INFORMAÇÃO DE SERVIÇO

Braço tensor 533 0075 30

Deve-se ter em consideração o comprimento dos parafusos

Figura: No lado esquerdo, modelo novo; no lado direito, modelo antigo

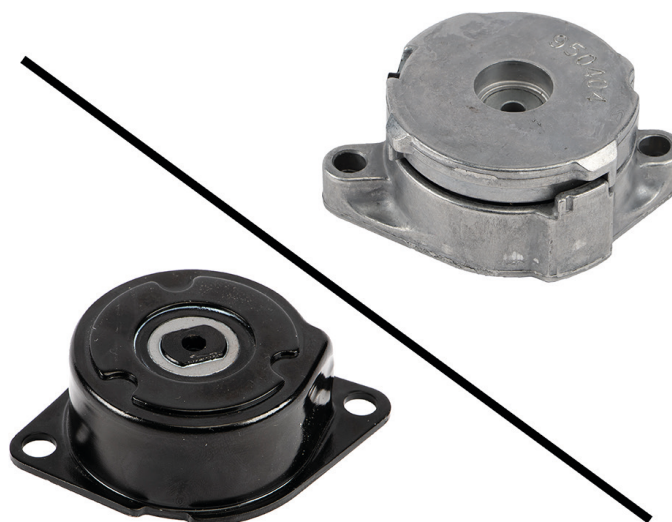
Devido ao desenvolvimento contínuo dos nossos produtos, o braço tensor 533 0075 30 foi modificado. Por conseguinte, são necessários parafusos mais curtos para montar o novo modelo de forma profissional. Os parafusos M8x35 são substituídos pelos parafusos M8x22.

A informação de serviço mostra as características óticas do modelo anterior (figura do lado direito) e do modelo novo (figura do lado esquerdo).

Durante a fase de transição, é possível que ambos os modelos se misturem.

No novo braço tensor 533 0075 30, apenas podem ser utilizados parafusos com a medida M8x22 para realizar reparações profissionais!
